CIRCULAR CON CONSULTA N° 1

Licitación Pública Nacional N° 01/23. EX-2023-00933504- -APN-CGPYPEFE#DNV
“Adquisición de 23 Espacios de Lactancia Móviles para las dependencias distritales”. - Programa de Infraestructura Vial Productiva Fase III CONTRATO DE PRÉSTAMO BID 5378/OC-AR

Referencia: Circular N1 LPN 01/23 Adquisicion de Lactarios

Consulta N°11 de 400FRIO S.A.

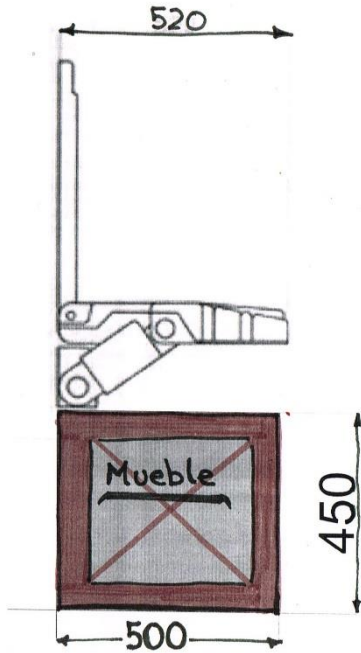
¿El tonalizado de los vidrios DVH se puede lograr con vinilo esmerilado? Consideramos que esta opción además brinda privacidad.

1.1 SE PUEDE USAR VINILO ESMERILADO LISO, SIN DISEÑO, CON CARACTERÍSTICAS DE ESMERILADO **3M FROSTED** o SIMILAR.
